ZIM-DZ.2620.25.2024

Dotyczy: postępowania o udzielenie zamówienia publicznego pn.: „Wykonanie instalacji artystycznej o charakterze budowli odwzorowującej zabudowę narożnika ul. Piotrkowskiej 110 /Pasaż Schillera w Łodzi dz. 236/10, fragment działki: 235/27 i 26/14, obręb S-6 wraz z przebudową budynku oficyny na cele gastronomiczne w podziale na 2 części”

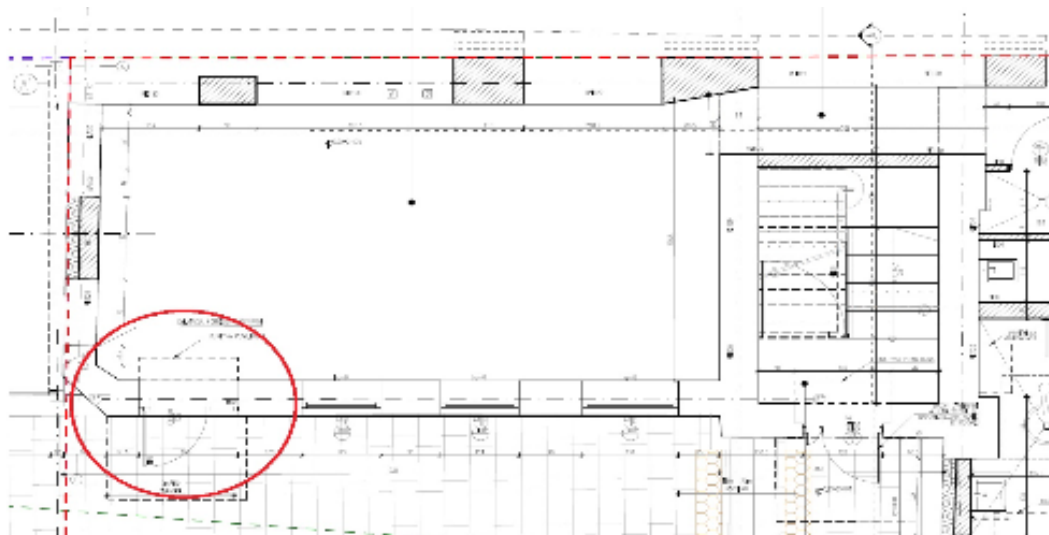
Zestawienie ślusarki drzwiowej jest niespójne z rzutem parteru. Np. w zestawieniu ślusarki drzwiowej występują drzwi Dz-6 w ilości 1 szt., a na rzucie parteru tych drzwi jest 5 szt. Ponadto nie można

znaleźć na rzucie parteru drzwi o symbolach Dz-1, Dz-2, Dz-3, Dz-4. Proszę o udostępnienie spójnych zestawień i rysunków.

Zamawiający informuje, uzupełnia Opis przedmiotu zamówienia stanowiący załącznik nr 3 do SWZ w zakresie części 2 zamówienia zamieszczając skorygowane rysunki na stronie postępowania przetargowego Opis Przedmiotu Zamówienia - Załącznik nr 3 SWZ uzupełniony o rysunek nr 049-PW-A-Z02_STOLARKA DRZWIOWA_zew. oraz rysunek nr 049-PW-A-Z03_STOLARKA DRZWIOWA_wew. w folderze „Załącznik nr 1_Dokumentacja projektowa_ Przebudowa lokalu Piotrkowska 110”; folder PW_architektura

Dodatkowo Zamawiający również uzupełnia Opis przedmiotu zamówienia stanowiący załącznik nr 3 do SWZ w zakresie części 2 zamówienia na stronie postępowania przetargowego Opis Przedmiotu Zamówienia - Załącznik nr 3 SWZ uzupełniony o skorygowany rysunek: rysunek nr 049-PW-A-R01_RZUT_PARTERU w folderze „Załącznik nr 1_Dokumentacja projektowa_ Przebudowa lokalu Piotrkowska 110”; w folderach: PW_architektura i PB_architektura.

rysunek 2

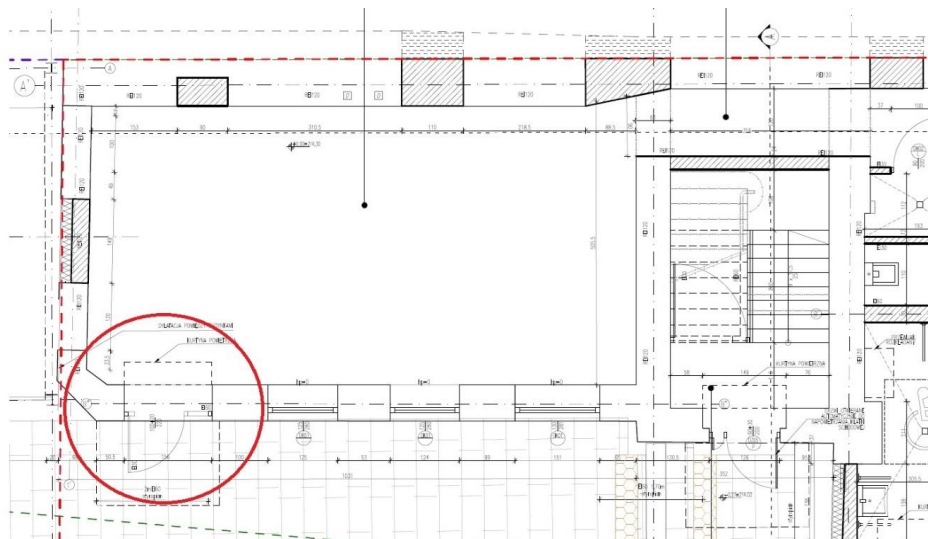
Na załączonym rysunku nr2 w projekcie budowlanym znajduje się okno/drzwi ppoż EI60. W projekcie wykonawczym jest inny element ślusarki otworowej. Proszę o wyjaśnienie czy w otworze znajduje się okno czy drzwi oraz o uzupełnienie zestawień.

Zamawiający informuje, że zgodnie z projektem budowlanym w opisanym poniżej na rysunku miejscu, oznaczonym czerwonym okręgiem, należy zamontować drzwi w klasie odporności EI 60.

rysunek 1

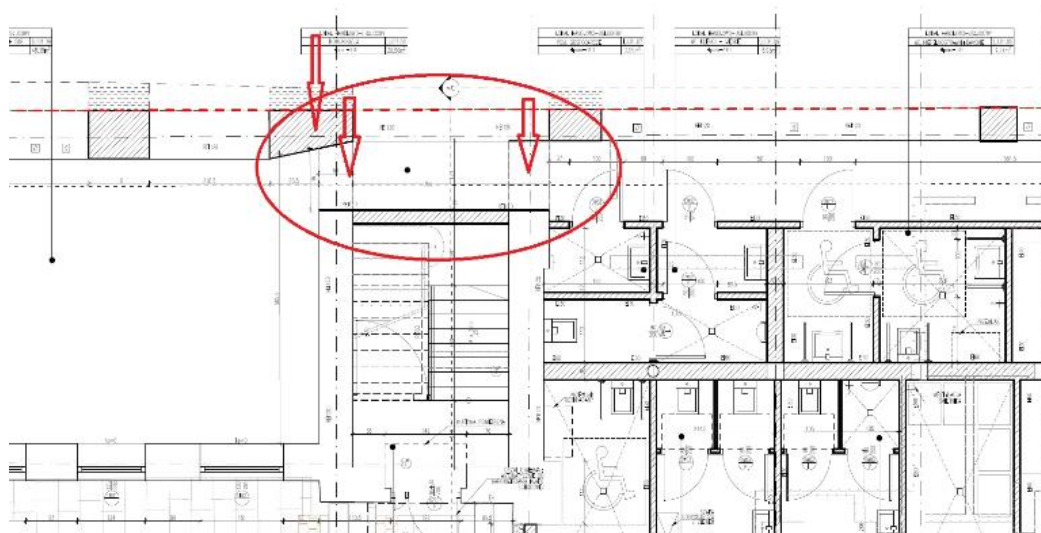
Zgodnie z załączonym rysunkiem nr 1 i zdjęciem w zaznaczonym miejscu występuje przewężenie ściany nośnej budynku. Element ten nie został rozwiązany konstrukcyjnie w dokumentacji projektowej. Ponadto likwidowane są 2 szt. drzwi w klatce schodowej i prawdopodobnie poszerzone zostaną otwory drzwiowe, w których te drzwi się znajdowały. Nie ma rozwiązania konstrukcyjnego nadproży nad tymi otworami. Proszę o uzupełnienie dokumentacji.

Zamawiający informuje, że w miejscu przewężenia dopuszcza się skucie narożnika. W miejscach usuniętych ścian/poszerzanych drzwi należy wykonać nadproża wkuwane nad istniejącymi drzwiami lub wykonać rdzenie żelbetowe obok otworów, których celem będzie podparcie nowych nadproży.
